**EXTRAIT DU REGISTRE DES DÉLIBÉRATIONS  
DU CONSEIL MUNICIPAL  
SÉANCE DU 13 MARS 2025**

<b>Délibération n°10</b> Avis de la commune de Viry-Chatillon sur le projet de Plan Local d'Urbanisme intercommunal arrêté par l'EPT Grand-Orly Seine Bièvre	<b>Vote :</b> Unanimité
---	----------------------------

**Liste des observations/demandes de modifications sur le projet de PLUi Grand-Orly Seine Bièvre**

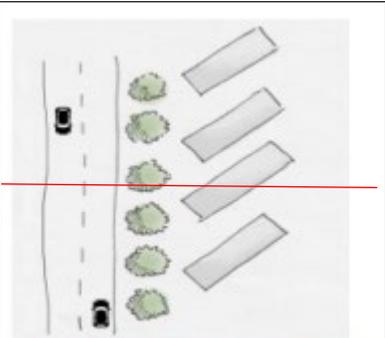
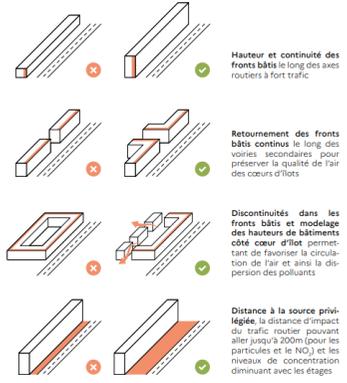
Nature et Bien être / Cartographie	Modifier la légende du jardin du domaine de Choiseul en jardins privées des cœurs d'ilots à préserver au lieu de parcs urbains ouverts au publics	Le domaine de Choiseul est une propriété privée, seul le jardin de la biodiversité dans l'ilot doit rester dans la légende parcs urbains (aplat vert pomme cerclé de rouge sur notre contribution)	
Nature et Bien être / Cartographie	Ajout d'alignements d'arbres à préserver sur l'entrée de ville sud	Mise en cohérence avec l'OAP locale entrée de ville sud.	
Nature et Bien être / Cartographie	Alignements d'arbres à préserver, ne pas doubler la ligne sur les rues résidentielles, car compte-tenu du gabarit des voies les alignements sont souvent unilatéraux.	Adaptation de la symbolique dans les voies résidentielles	
Nature et Bien être /Orientation écrites	EN PARTICULIER POUR LES CONTINUITÉS ÉCOLOGIQUES DES VALLÉES DE LA BIÈVRE ET DE L'ORGE ET LEURS AFFLUENTS <ul style="list-style-type: none"> <li>• Privilégier les aménagements perméables, favorables à l'infiltration de l'eau, le long des berges, <b>à l'exception de la Morte-Rivière de</b></li> </ul>	Ajouter une mention explicite de protection de la digue (pointillés rouges sur notre contribution)

OAP Nature sur la commune de Viry-Chatillon

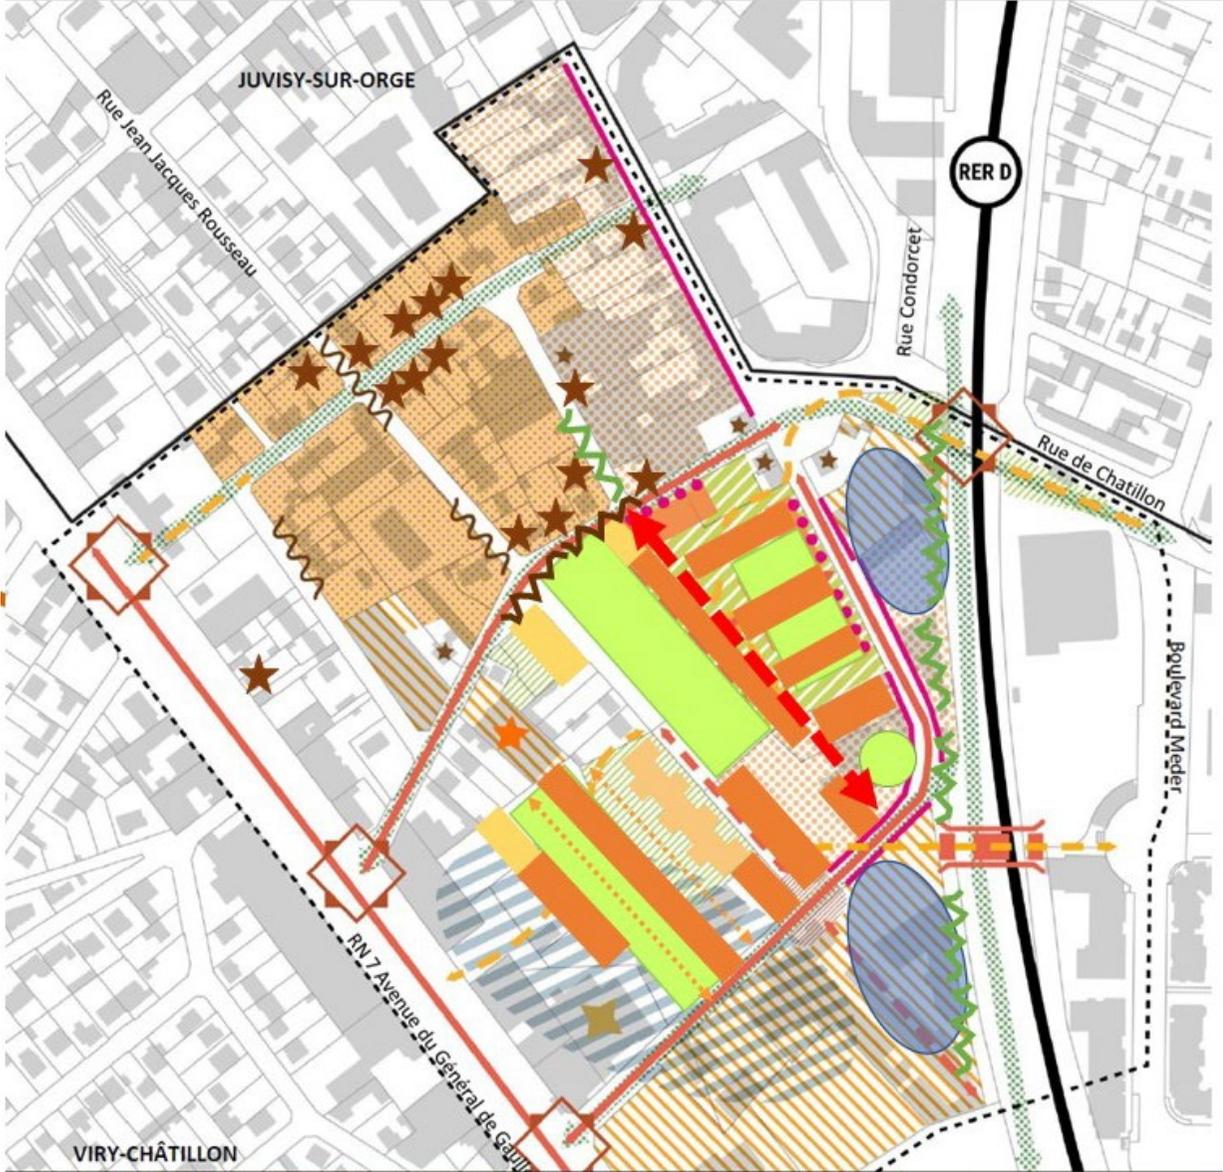
- La cartographie de l'OAP « Nature et bien être » sur la commune de Viry-Chatillon comporte de nombreuses erreurs d'interprétations de l'existant et donc des enjeux qu'il convient de corriger,

Nature et Bien être / Cartographie	Suppression des espaces naturels remarquables protégés (ENS, ZNIEFF, ...).	Aucun ENS ou ZNIEFF sur le territoire communal (Les croix noires représentent les identifications injustifiées). La classification de jardins privés, parcs urbains ou plans d'eau est adaptée.

Nature et Bien être / Cartographie	Suppressions d'espaces urbains relais de la nature en ville à valoriser. La copropriété rue des Bas Chaumiers peut être modifiée en jardins privés plus approprié. Les deux autres biens sont des erreurs d'identifications	Croix roses : erreur d'identification : dalle ancienne piscine du Bellay avec parking, immeuble en construction boulevard H. Barbusse et copropriété Bas Chaumiers)	
Nature et Bien être / Cartographie	Suppression des ilots auréolés de « lutte contre la pollution lumineuse principaux points à traiter » autour des équipements sportifs de plein air (stades, ...)	L'utilisation en soirée, notamment en hiver justifie un éclairage adapté.	
Nature et Bien être / Cartographie	Ajout des jardins existants au Pré aux bœufs au nord de la commune, le long du RER C	Jardins existants à ajouter avec une symbolique spécifique aux jardins familiaux/ouvriers, ...

Nature et Bien être /Déclinaison communale	Cartographie : Légende Domaine de Choiseul à modifier proposition de classer en espaces urbains ouverts relais de la nature en ville à valoriser compte-tenu de la superficie.	Le Domaine de Choiseul est un espace privé non ouvert au public	
	Nature et Bien être /Déclinaison communale	Cartographie : suppression espaces de nature à créer ou à restaurer (Coteau de l'Orge et ZA Kennedy)	Sans objet. Erreur d'implantation	
	Habitat Bioclimatique Sommaire	Echelle Logements Points 3 à 5 pas dans le document	Incohérence	
	Habitat Bioclimatique	Définir « échelle opération »	Manque de précision pour pouvoir instruire les orientations concernées	
	OAP « HABITAT BIOCLIMATIQUE » Qualité des quartiers pavillonnaires 2.2.3 Garantir une bonne intégration urbaine des nouvelles opérations d'ensemble en zone pavillonnaire	Réaliser Aménager d'un espace extérieur (jardin, terrasse) en lien avec le respect de la préservation de la pleine terre.	Problème de rédaction / grammaire

OAP Sectorielle : VIRY-CHATILLON, secteur Victor Basch

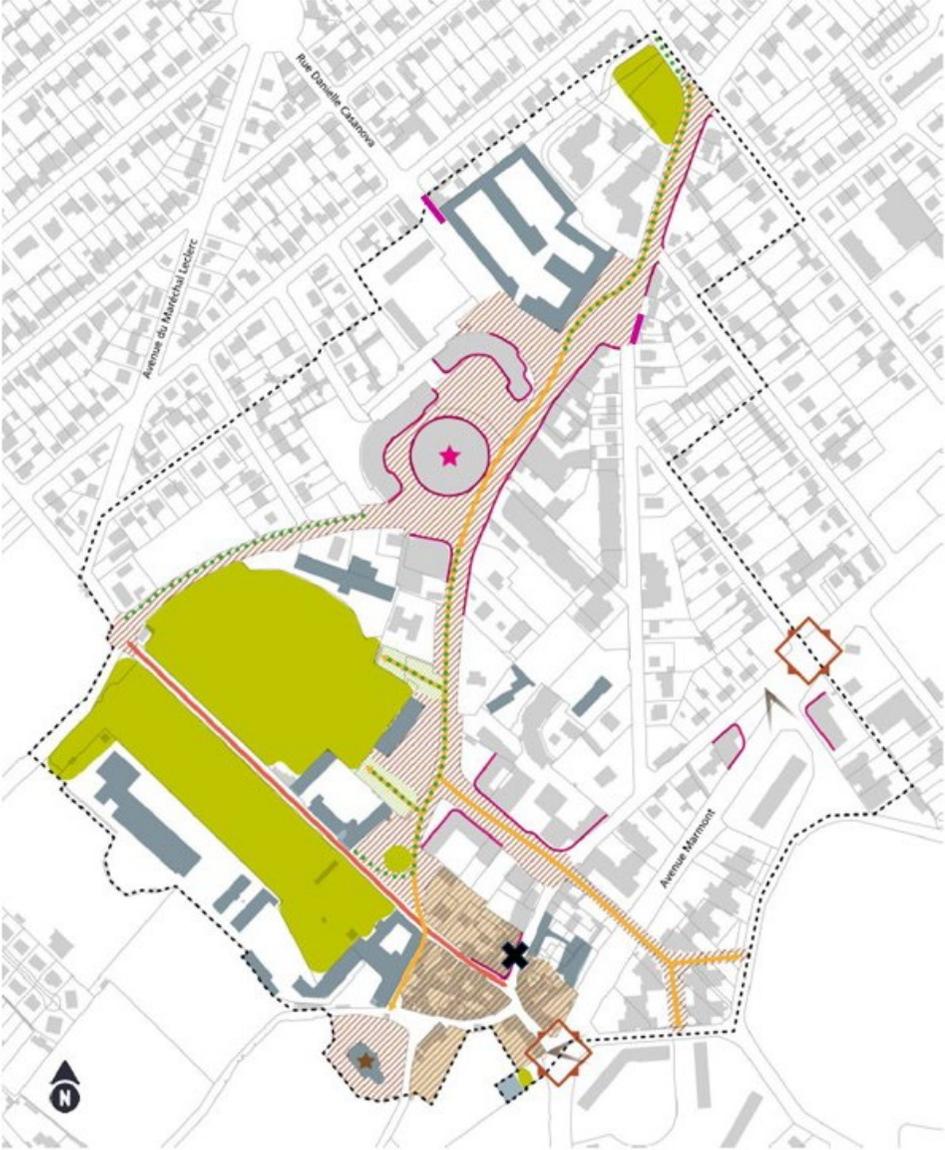
Victor Basch Cartographie	Ajout de protection de maison et petits immeubles meulières (étoiles marron) Ajout d'un mail central et de linéaires végétalisés à créer Ajout de transitions urbaines rue Robelti Ajout de projets d'équipements / activités Prolongation rue Argot et compléments maillage	Etude complémentaire du patrimoine, réalisée dans le cadre d'un projet de PDA Etudes urbaines requalification quartier ville/EPT	
	Victor Basch Légende	Logements individuels groupés avec jardin Plot d'habitat collectif et mixte Tissu mixte d'habitat et d'activités	Corrections orthographiques	
	Victor Basch Légende	Tissu mixte d'habitat et d'activités <b>intégré dans un tissu ancien de maisons et petits immeubles meulières</b>	Complément de légende sur la qualité et le gabarit du tissu	
	Victor Basch Objectifs	Le projet devra proposer des typologies variées et hétéroclites et viser une mixité programmatique avec <b>des commerces, services/sports/loisirs. Il devra proposer une variation entre logements collectifs et logements intermédiaires et individuels groupés en transition avec le tissu existant, notamment au nord.</b> <b>Le projet devra accompagner un parcours résidentiel sur la commune en proposant une large part de logements en accession à la propriété.</b> Les besoins en équipement, notamment scolaire, devront être définis en cohérence avec le projet et permettre l'implantation d'un groupe scolaire <b>d'environ 12 classes.</b> <b>Le projet devra conforter la présence du cinéma et améliorer son insertion dans le tissu urbain.</b>	Précisions suite aux études en cours sur l'aménagement du secteur

## II2a Extension et surélévation des constructions existantes non conformes aux règles d'implantations

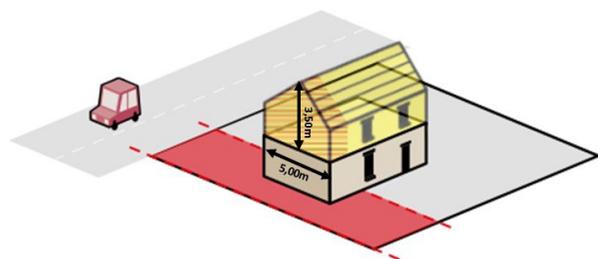
II2a Extension et surélévation des constructions existantes non conformes aux règles d'implantations	<p>Schéma surélévation la hauteur de 3,50m au point le plus haut du plancher créée doit être ajouté sur le schéma, ainsi que les 5mètres linéaires.</p>	<p>Complétude nécessaire afin de limiter les possibilités d'extensions mal implantées tant en extension horizontale que verticale.</p>	
	II2b qualités bioclimatique des constructions	<p><del>Pour toute opération comprenant plus de 10 logements et/ou 600 m<sup>2</sup> de surface de plancher :</del></p> <p><del>Qualité bioclimatique :</del></p> <p><del>Les constructions doivent tendre à intégrer les principes de l'architecture bioclimatique.</del></p> <p><del>Tous les logements à partir du T3 et plus doivent être traversants ou bénéficier d'une double exposition (sauf impossibilité motivée, et dans la limite de 15 % du</del></p>	<p>Ces éléments relèvent de l'OAP Habitat bioclimatique et complètent le 2.2 de cette OAP sur l'architecture bioclimatique plus détaillée et le rapport de compatibilité suffisant.</p> <p>Il serait par ailleurs plus lisible de regrouper ces exigences autour de l'architecture bioclimatique pour</p>

UH => UHm

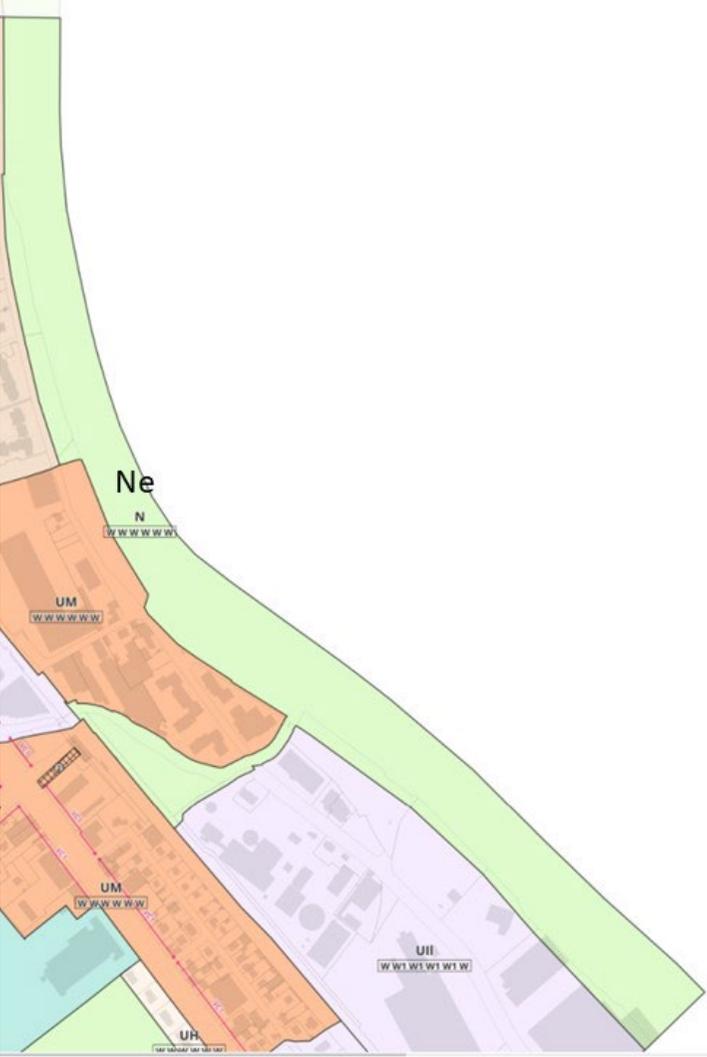
PLAN DE ZONAGE VIRY-CHATILLON NORD	Modifier le zonage Port Aviation UH en UHm.	La commune avait demandé la création d'une zone UHm, spécifiquement pour les secteurs situés en zone bleue du PPRi de la Seine afin de permettre une évolution adaptée de ce secteur pavillonnaire en zone inondable.

Alignements RD445 : Nord

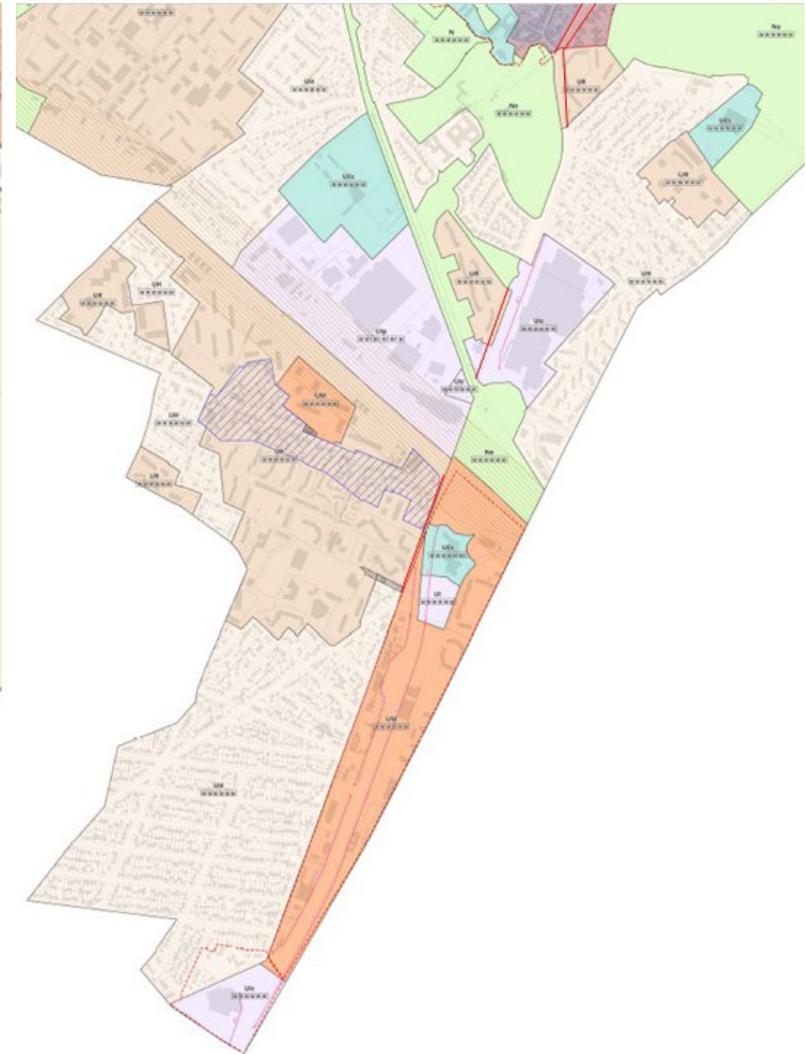
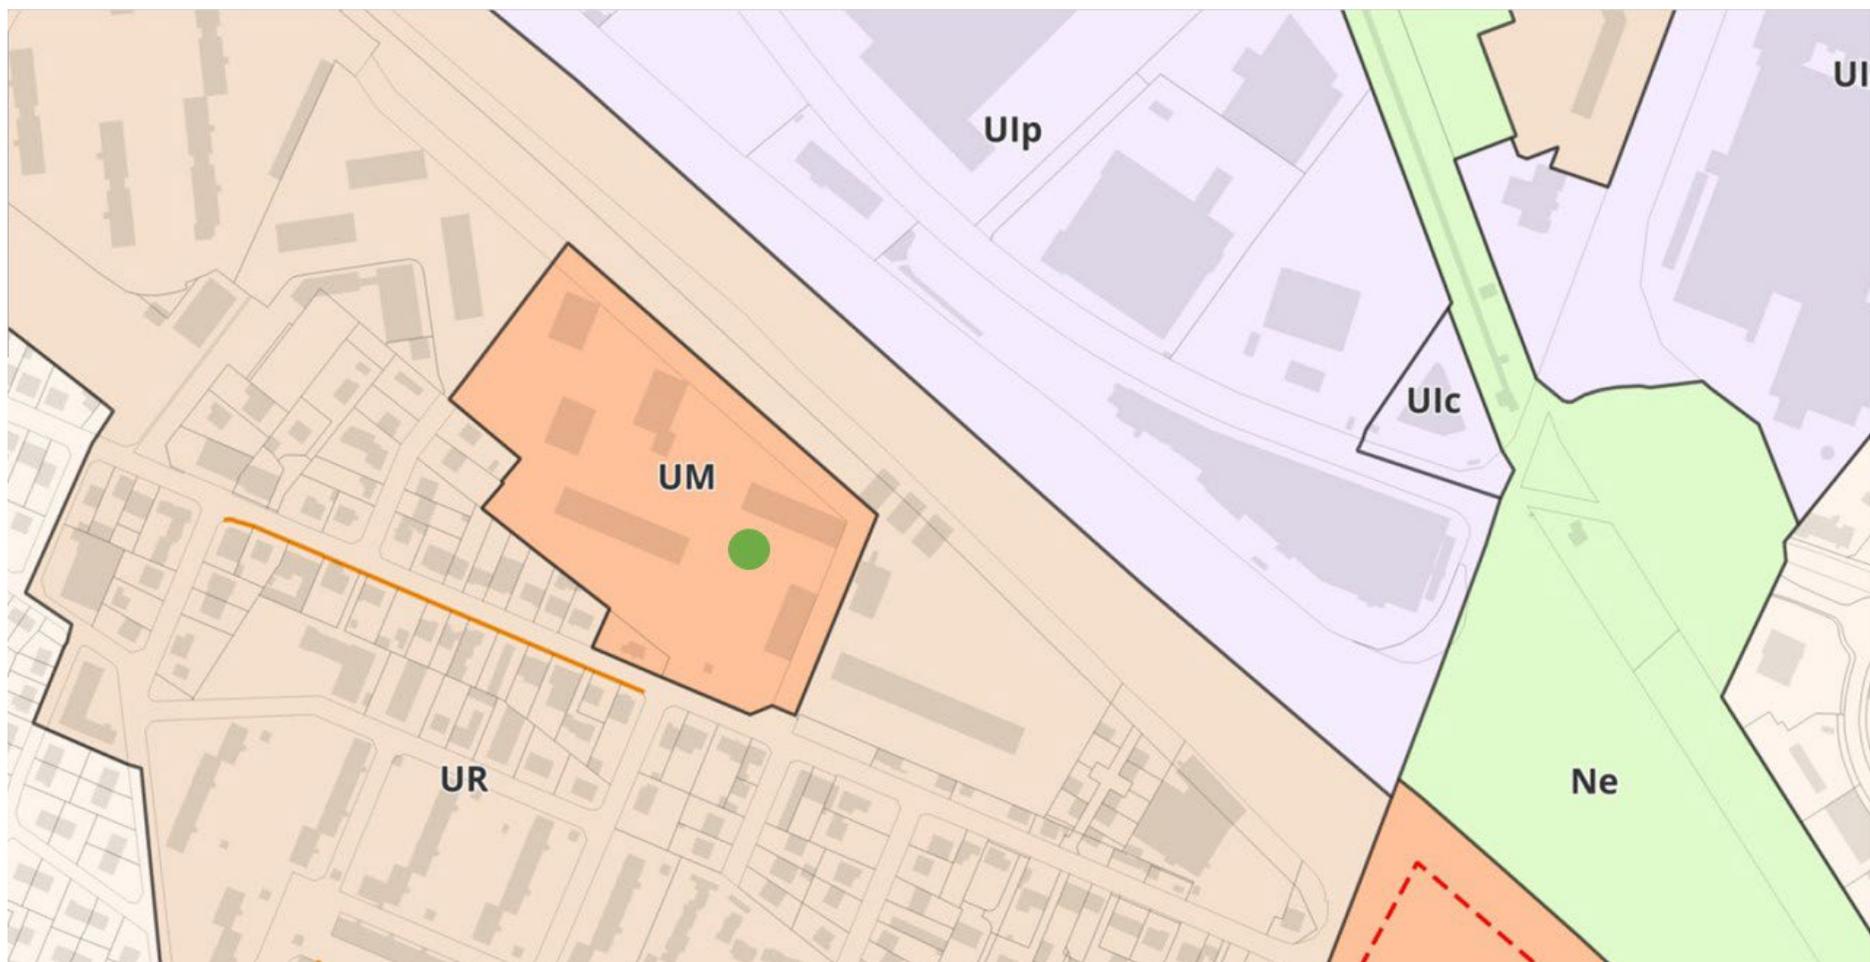
PLAN DE ZONAGE VIRY-CHATILLON SUD	Suppression Emplacement réservé n°4	Bien acquis par l'EPT GOSB le 10/06/2024	
	PLAN DE ZONAGE VIRY-CHATILLON SUD	Rétablir l'alignement spécifique RD 445 sur la zone UC	Correction d'oubli de retranscription sur la zone UC	
	PLAN DE ZONAGE VIRY-CHATILLON SUD	Rétablir l'alignement spécifique RD 445 sur la zone UR	Correction d'oubli de retranscription sur la zone UR	
	PLAN DE ZONAGE PRESCRIPTIONS SUD	Rétablir linéaire commercial complet Place François Mitterrand	Oubli	
	PLAN DE ZONAGE PRESCRIPTIONS SUD	Ajout arbre remarquable : Platane rue du Muguet (Cf. 4.6.2)	Arbre de qualité paysagère du secteur des Erables	
	PLAN DE ZONAGE PRESCRIPTIONS SUD	Ajout d'un espace paysager collectif sur le secteur Poirier Piquet	Arbre de qualité paysagère du secteur des Erables	
	PLAN DE ZONAGE PRESCRIPTIONS SUD	Supprimer l'espace paysager à protéger sur la piscine des Lacs	Protection mise à tort sur la piscine (bassins intérieurs et extérieurs)

*Emplacement réservé à ajouter : liaison entre la rue Francoeur et l'avenue Marmont : périmètre noir*

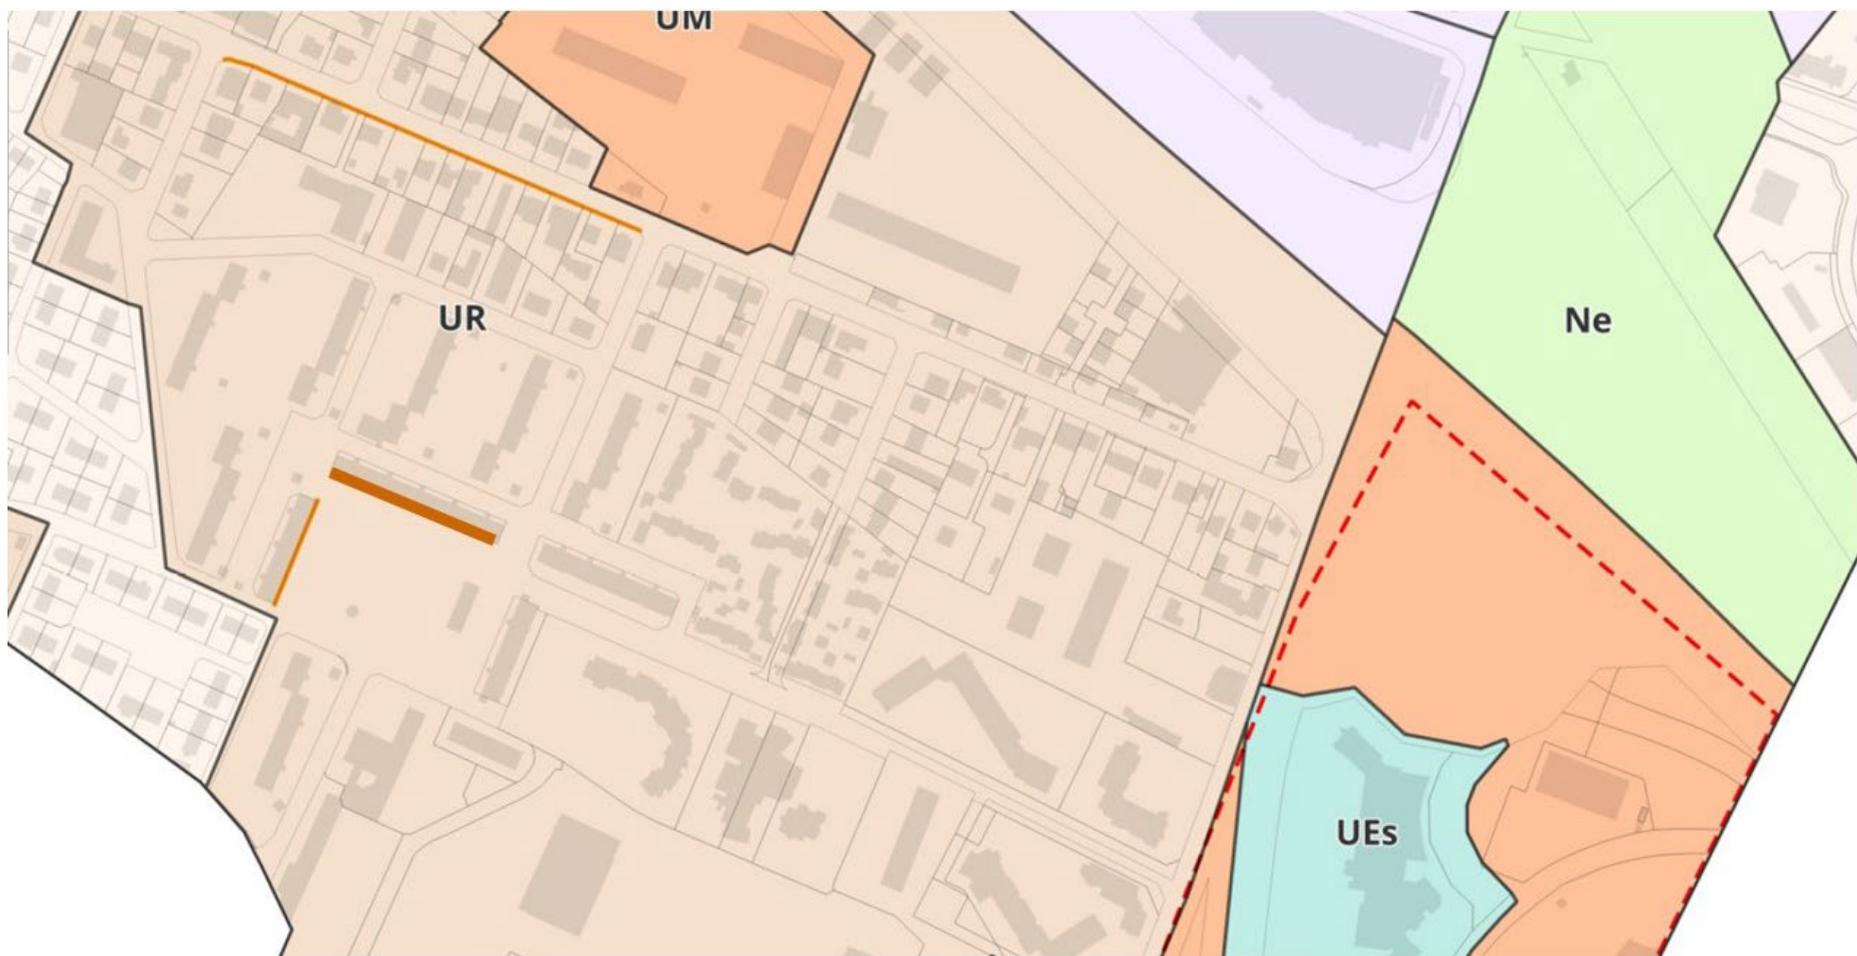
Linéaire protection commerciale place François Mitterrand : ajout du retour (trait orange plus épais)
